AUTORIDAD NACIONAL DE LICENCIAS AMBIENTALES

RESOLUCIÓN N° 1841

“Por la cual se resuelve un recurso de reposición interpuesto en contra de la Resolución 1146 del 5 de junio de 2023 y se toman otras determinaciones”

Figura 1. Criterios de delimitación del Área de Influencia del medio biótico presentada por la Sociedad.

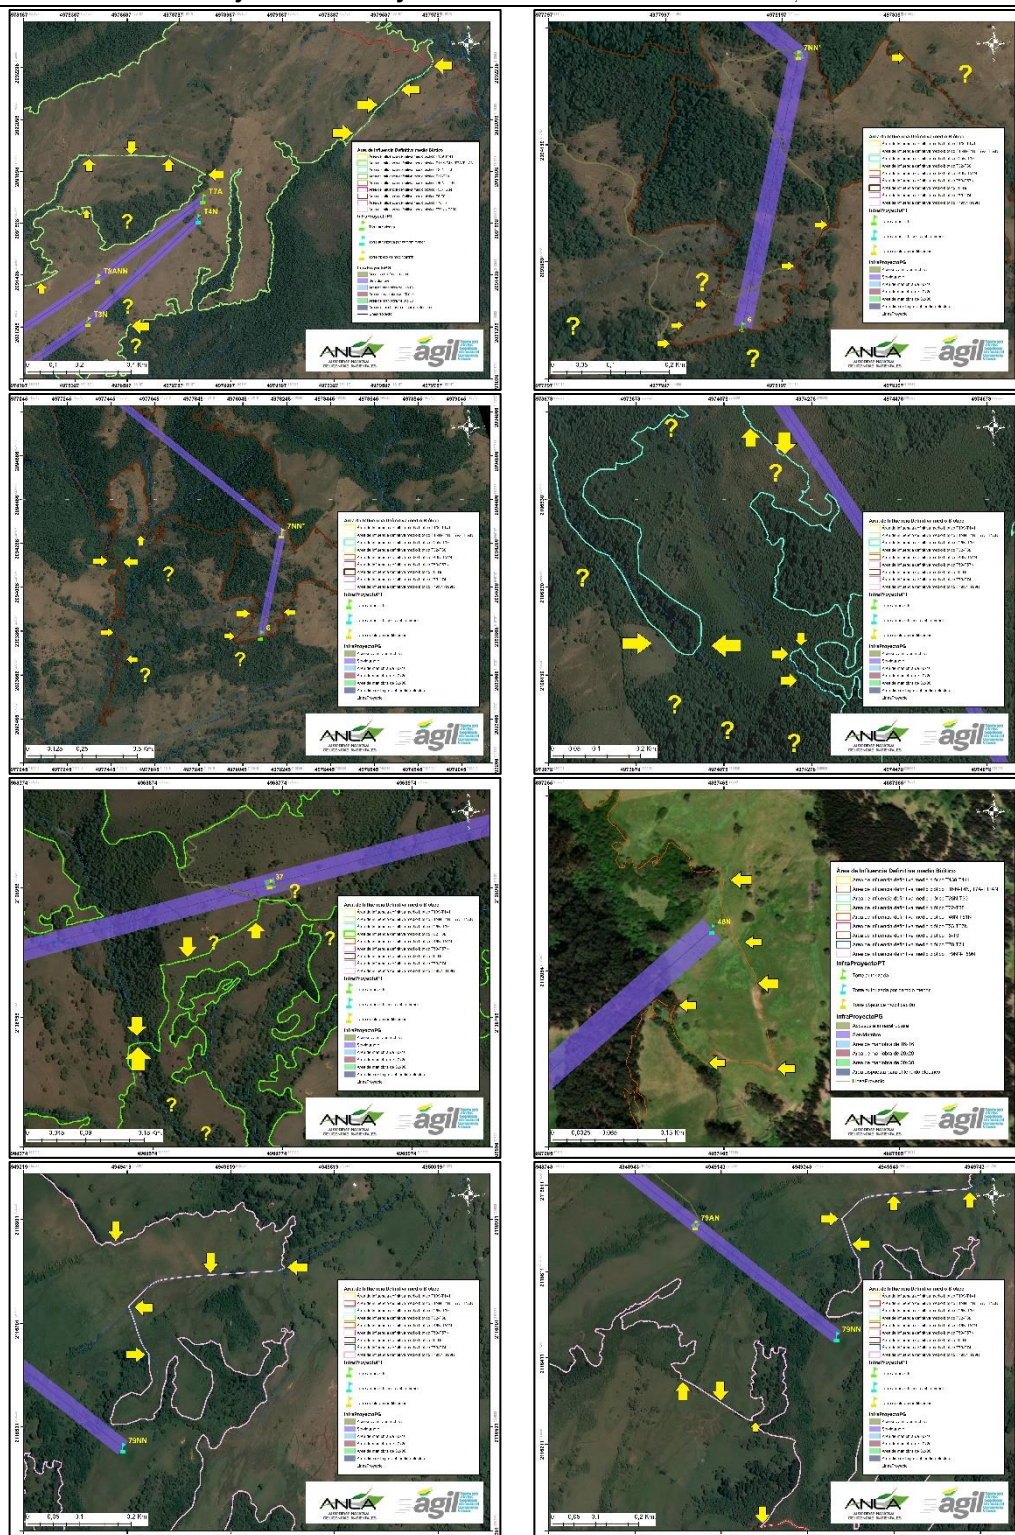
Con respecto a la potencial trascendencia de impactos el Equipo Técnico Evaluador de la ANLA identificó que, en el área de influencia del medio biótico definida por la Sociedad, en diferentes sectores se realizó la delimitación con base a criterios físicos (p.ej. caminos, senderos y drenajes sencillos); áreas que se presentan en las siguientes figuras. Entre los diferentes ejemplos expuestos, también se identificó en la delimitación del área de influencia biótica áreas sin criterio de continuidad de coberturas naturales de la tierra (p.ej. bosque de galería y/o ripario, bosque denso alto de tierra firme, bosque fragmentado y vegetación secundaria), sitios donde se debe dar mayor prioridad durante la ejecución de los monitoreos de seguimiento de fauna silvestre y la verificación de medidas de manejo establecidas por el proyecto.

De la misma forma, no se considera procedente revocar los numerales 3, 5 y 6 de la ficha “SFS Programa de seguimiento y monitoreo del recurso fauna”, como quiera que la evaluación realizada en el trámite de modificación de licencia ambiental generó incertidumbre de la trascendencia de los diferentes impactos negativos en los componentes de fauna y flora silvestre en diferentes sectores del área de influencia del medio biótico delimitada por la Sociedad, por esta razón fue necesario imponer las obligaciones establecidas en la ficha, en consecuencia, se confirman los numeral 3, 5 y 6 de la Ficha “SFS Programa de seguimiento y monitoreo del recurso fauna”, del ordinal i Medio Biótico del artículo noveno de la Resolución 1146 del 5 de junio de 2023, tal y como quedará plasmado en la parte resolutive del presente acto administrativo.
